监理通知单

工程名称：济南三锐电力科技有限公司长清 20MW 光伏发电项目

编号：ZHJL-JLTZD-017

事由：关于光伏区施工质量问题的通知

附：问题照片

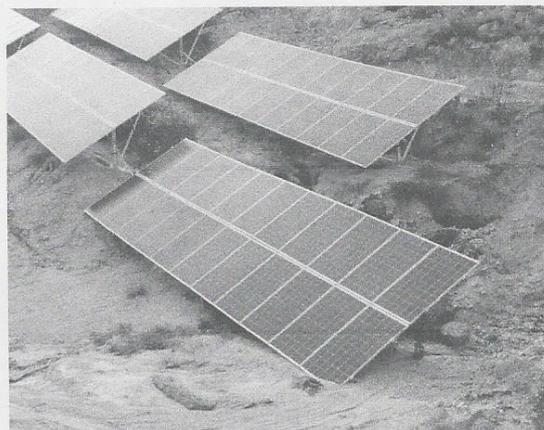
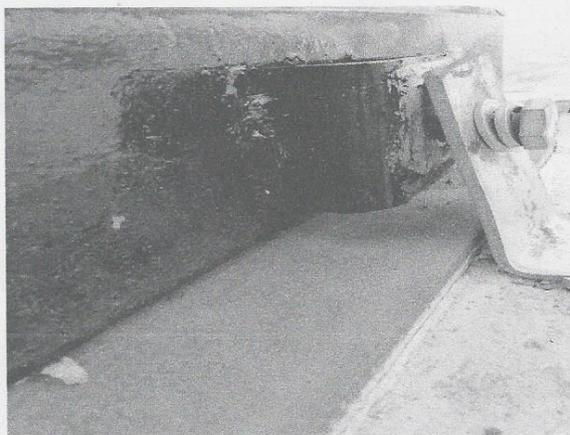
- 1、所有箱逆变基础预埋件产生锈迹，且接地螺栓未拧紧；
- 2、四区光伏组件下缘戳入地底且有阴影遮挡现象；
- 3、所有电缆敷设皆未铺砂盖砖。

针对上述光伏区质量问题，现要求你方立即落实整改，并将整改情况于三日之内回复至监理项目部。否则，造成的一切后果由你单位自负！
